“河南省周口监狱消防设施达标项目投标疑问”的回复

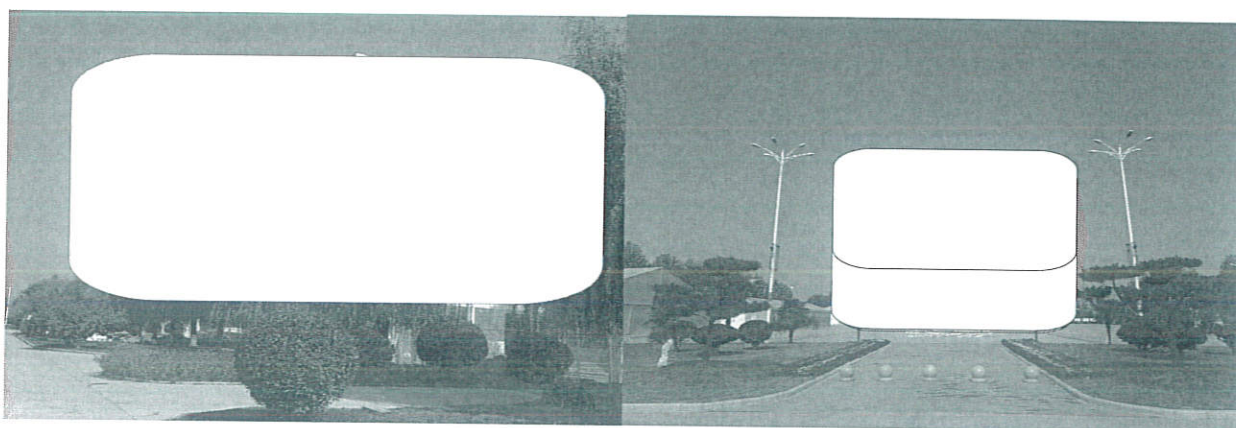
问题 2：原火灾报警主机品牌及型号是什么？原应急照明主机品牌及型号是什么？

回复：海湾、火灾报警主机 GST 5000H、应急照明主机 GST。
